NOTIFICACIÓN NÚM. 2

SUBASTA FORMAL 23J-16308
PARA ESTABLECER CONTRATO PARA LA CONSTRUCCIÓN DE UNA SUBESTACIÓN ELÉCTRICA EN EL EDIFICIO M 1377-0-73 LOCALIZADO EN EL MUNICIPIO DE SABANA GRANDE PERTENECIENTE A LA COMPAÑÍA DE FOMENTO INDUSTRIAL DEL GOBIERNO DE PUERTO RICO (CONOCIDO COMO: PRIDCO)

ASUNTO: CONTESTACIÓN DE PREGUNTAS

IMPORTANT NOTE:
THE CONTRACTOR SHALL VERIFY WITH LUMA INSPECTOR IF THIS CABINET CAN BE USED AS PULL BOX. IF NOT THE CONTRACTOR TO BE INSTALLED NEW CONDUIT FROM PRIMARY SECTION TO THE PULL BOX.

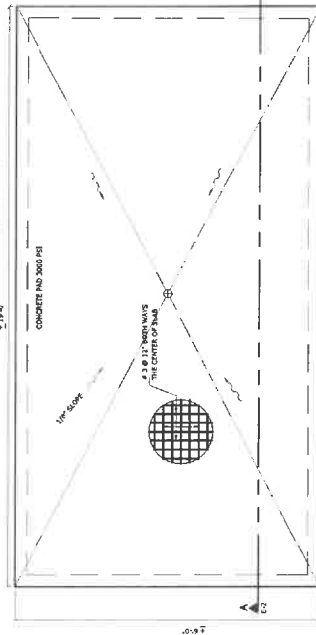
9. En la nota #6 de la página 2 al parecer esta intentaba indicar de colocar este cubículo como caja de halar cable (cuando la intención era modificar la subestación existente, a raíz que la nueva instrucción es de instalar una nueva subestación de 225 KVA se entiende que este cubículo de medición primaria no es necesario en la nueva subestación ya que la misma tiene medición secundaria a través del banco de contadores múltiples. Favor confirmar que este cubículo de medición primaria no será necesario implementarlo en la nueva subestación.

R. Dado que el gabinete es nuevo, no es necesario este cubículo.

FLOOR PLAN
SCALE: 1/8" = 1'-0"

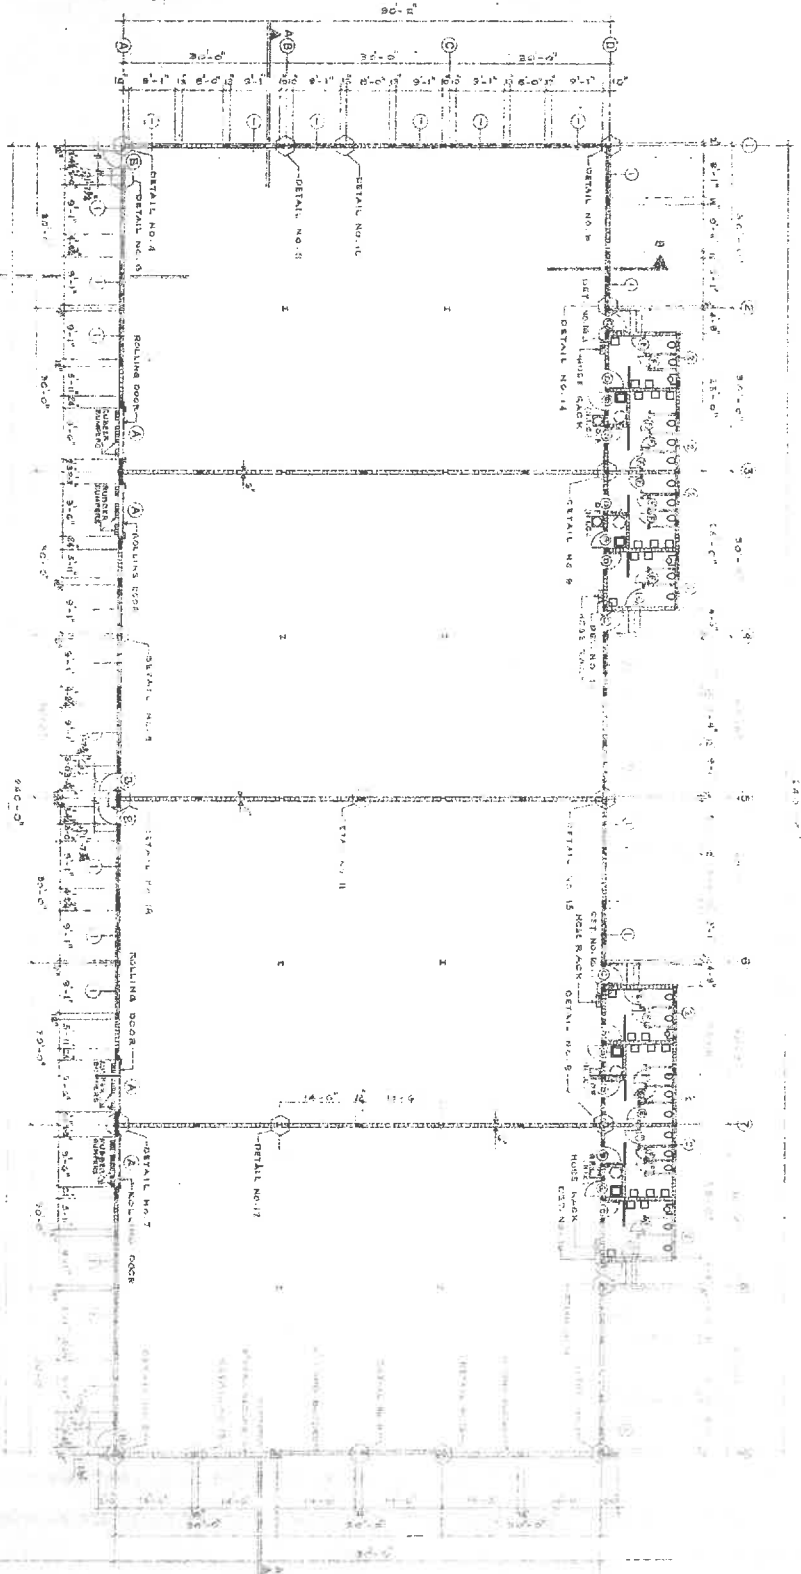
2. Requerimos los planos que indican las distancias desde la base de contador a cada panel de cada local.

R. Ver anejos #7, en los planos adjuntos.
